大臣認定構造計算プログラムの利用上の不具合等について

プログラム名：SEIN La CREA認定版/R C

大臣認定番号：SPRG-0001-10

プログラム名：SEIN La CREA認定版/S

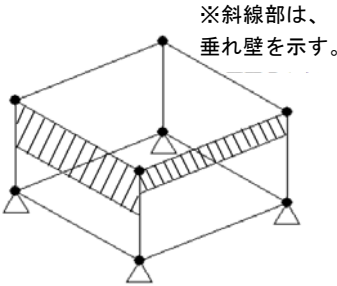
報告番号	不具合の内容	影響の範囲 (当該不具合により影響が生ずるおそれのあるケース)	影響の度合い	マニュアル 該当箇所
1	両端の高さが異なり、両側に柱が取り付く腰壁又は垂れ壁が存在する場合、一方の柱の剛域寸法として、他方の柱の剛域寸法が設定されていた。	両端の高さが異なり、両側に柱が取り付く腰壁又は垂れ壁が存在する場合。(下図参照)  両端の高さが異なり、両側に柱が取り付く垂れ壁の例	柱の剛域寸法が変わるため、応力計算以降の計算結果に影響する。	計算方法編 3.3.8 剛域の寸法
2	水平加力方向及びその直交方向で高さが異なる腰壁又は垂れ壁が取り付く柱の剛域寸法の計算で、水平加力方向に直交方向の腰壁又は垂れ壁を考慮していた。	水平加力方向及びその直交方向で高さが異なる腰壁又は垂れ壁が取り付く柱が存在する場合。(下図参照)  直交方向で高さが異なる垂れ壁が取り付く柱の例	柱の剛域寸法が変わるため、応力計算以降の計算結果に影響する。	計算方法編 3.3.8 剛域の寸法
3	腰壁又は垂れ壁が取り付く大梁を全体座標系のX軸方向に配置し、かつ、大梁剛性の計算方法で「(a)腰壁・垂れ壁は全断面有効」を選択した場合、大梁の断面二次モーメント及びせん断面積の計算で、腰壁及び垂れ壁の断面部分が考慮されていなかった。	腰壁又は垂れ壁が取り付く大梁を全体座標系のX軸方向に配置し、かつ、大梁剛性の計算方法で「(a)腰壁・垂れ壁は全断面有効」を選択した場合。	大梁の剛性が変わるため、応力計算以降の計算結果に影響する。	計算方法編 3.3.3 大梁の初期剛性 (2)腰壁、垂れ壁、スラブを考慮した大梁の剛性
